改善箇所説明図

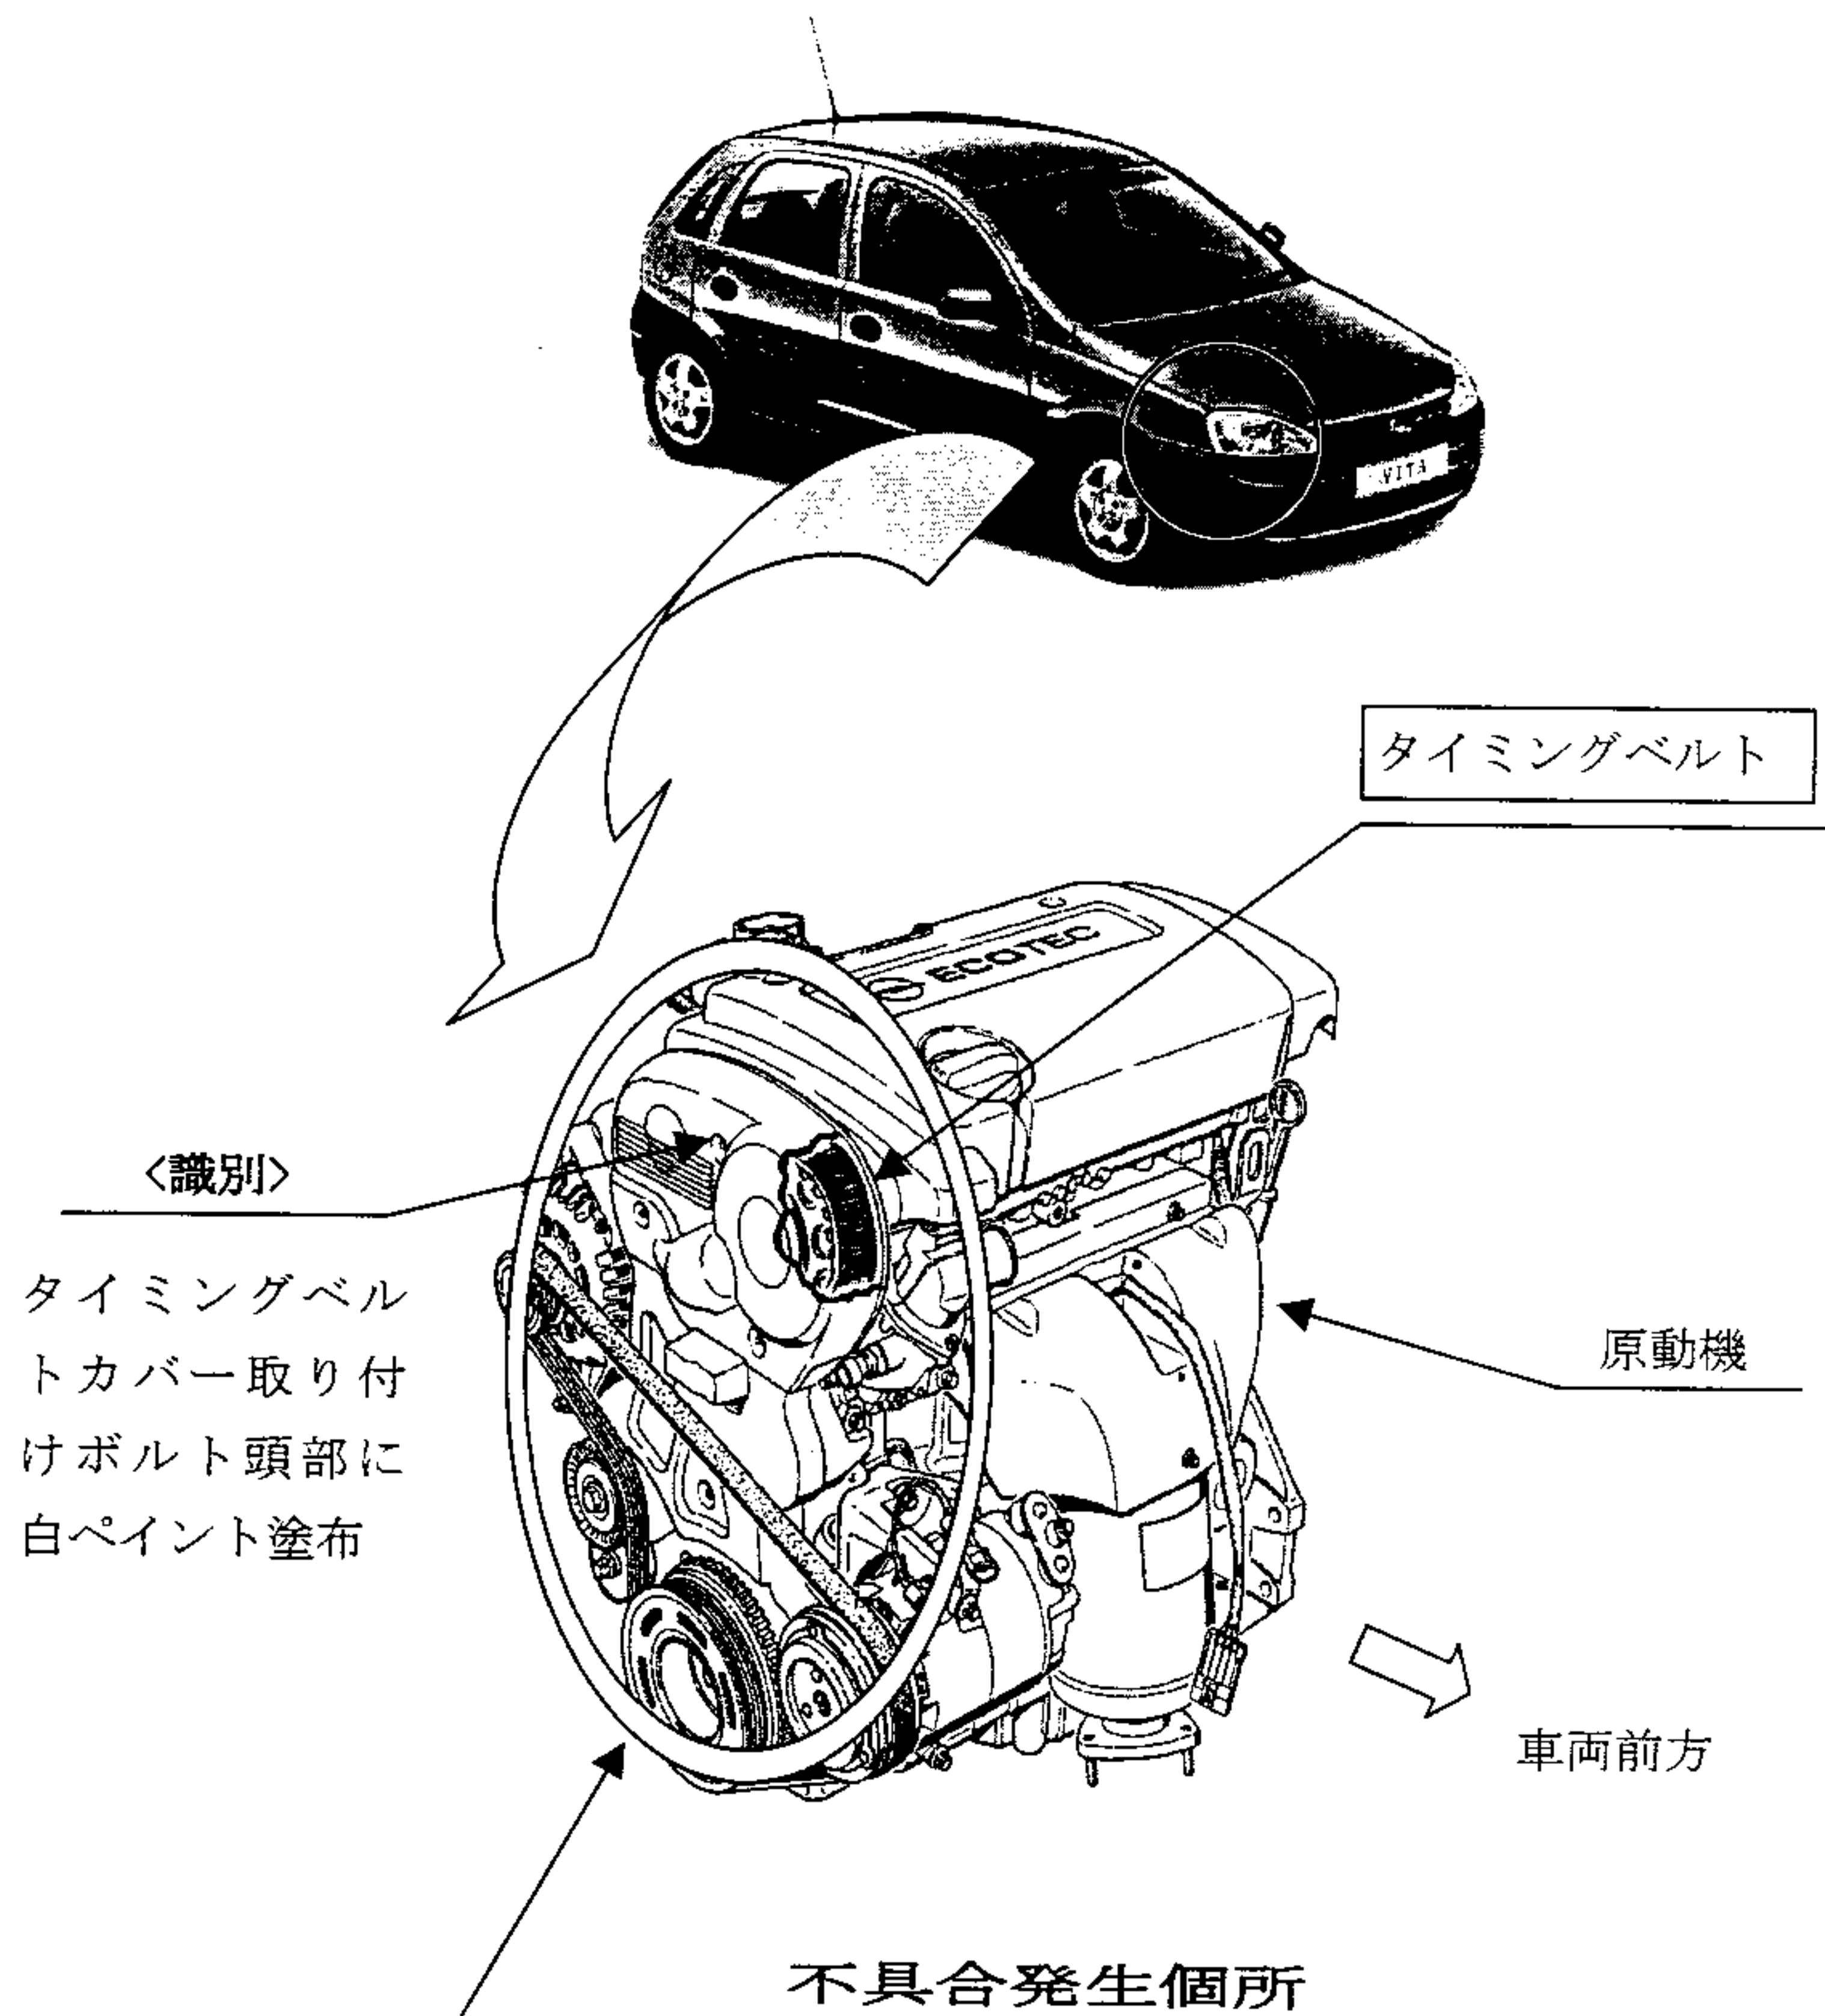
原動機において、カムシャフトを駆動するタイミングベルトの寸法が不適切なものがあるため、当該ベルトが原動機及びタイミングベルトカバーと干渉して異音が発生し、そのままの状態で使用を続けると、当該ベルトの山が損傷し、最悪の場合、原動機が停止して再始動出来なくなるおそれがある。

全車両、当該タイミングベルトを良品と交換する。
